改善箇所説明図

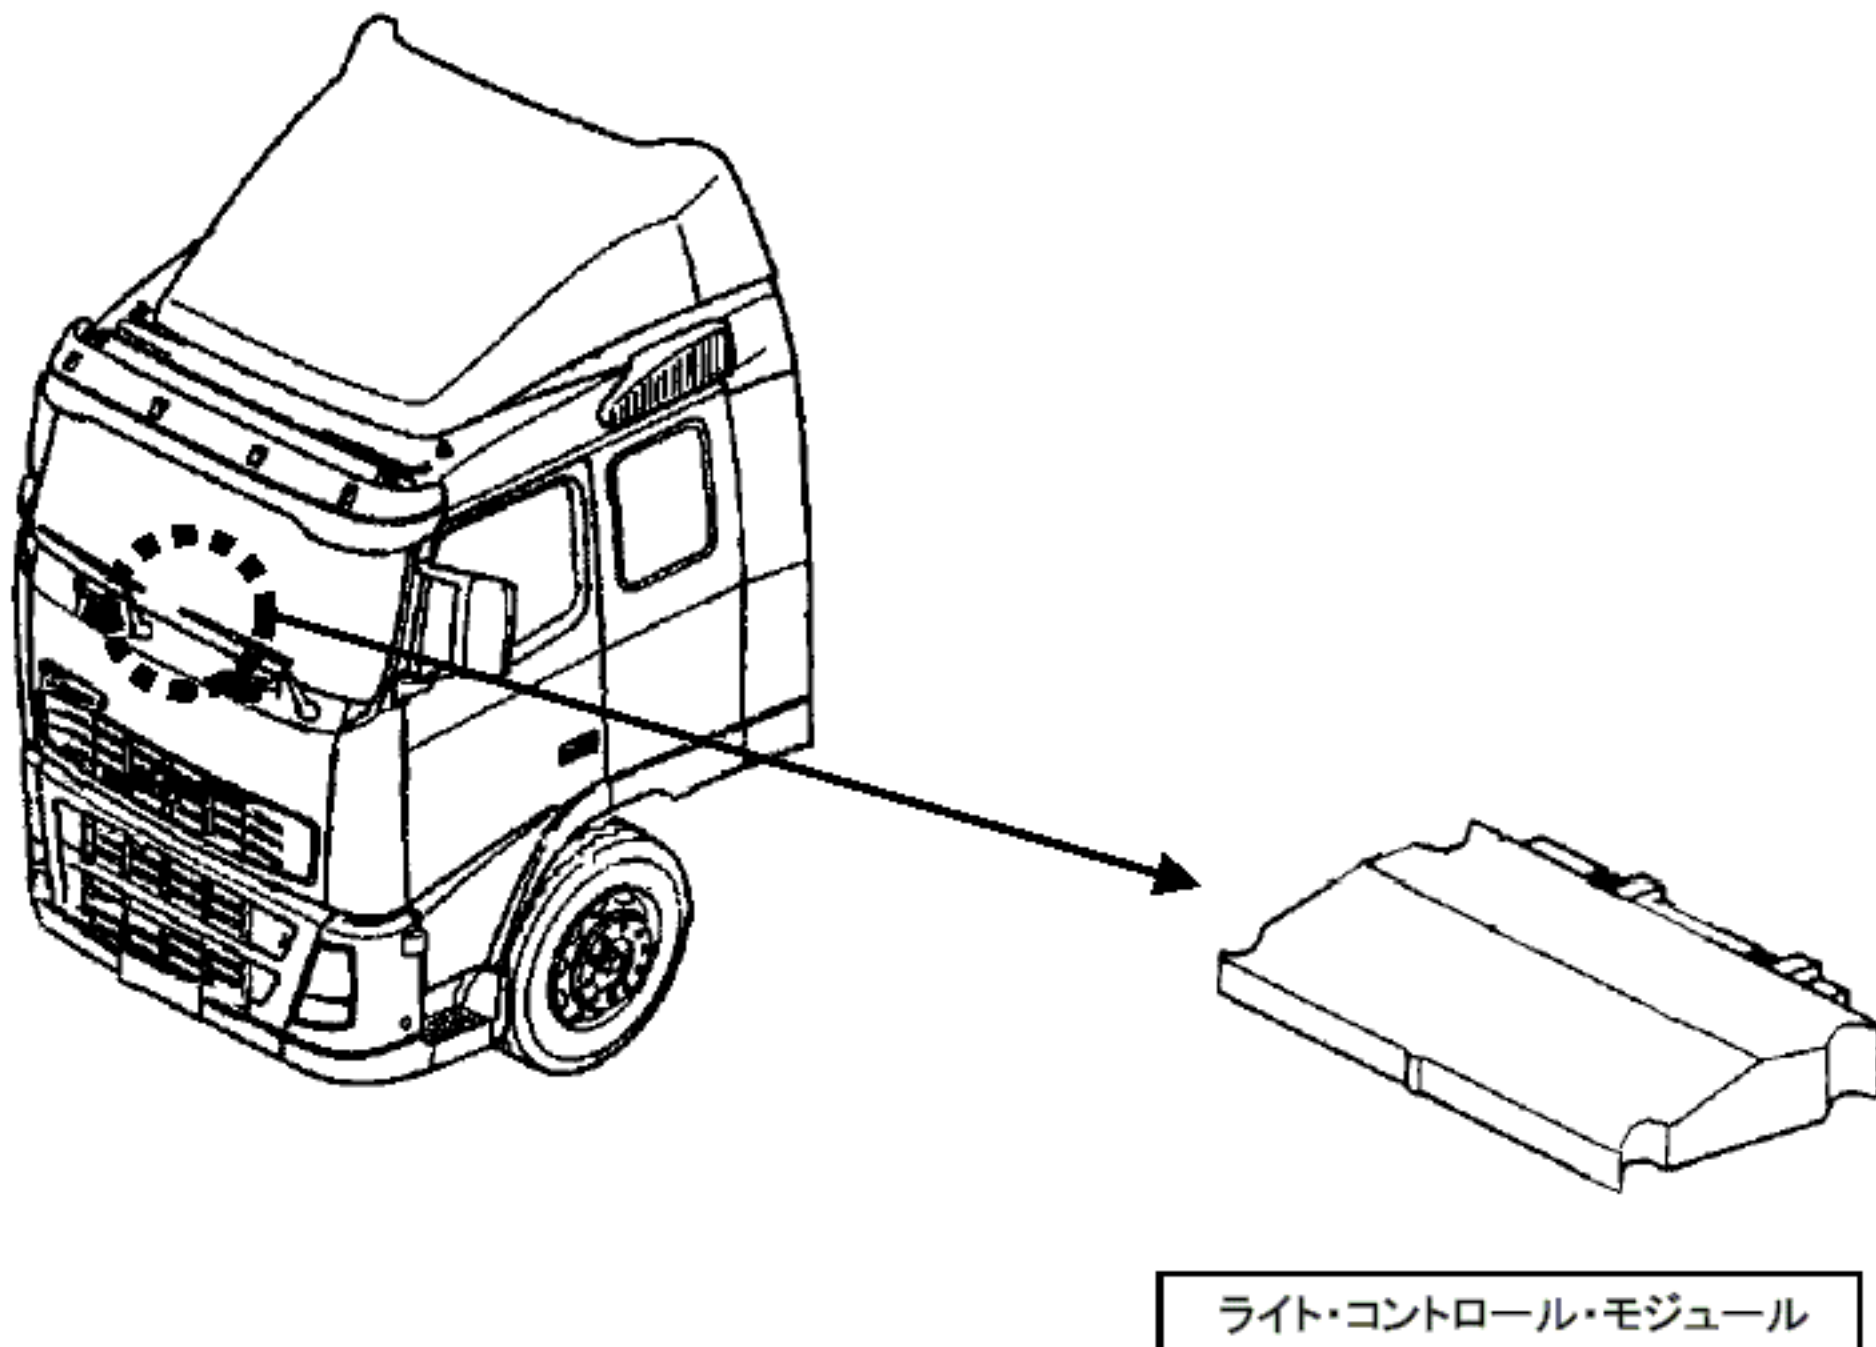
①ライト・コントロール・モジュール(灯火装置制御用コンピュータ)が焼ける。

灯火装置のライト・コントロール・モジュール(灯火装置制御用コンピュータ)のプログラムに不適切なものがあるため、使用状況及び架装状況によってはライト・コントロール・モジュールに負荷がかかって過熱し、そのままの状態で使用を続けると、当該ライト・コントロール・モジュールが焼けて灯火装置が作動不良に至り、最悪の場合には火災が発生するおそれがある。

全車両、ライト・コントロール・モジュール(灯火装置制御用コンピュータ)のプログラムを変更する。
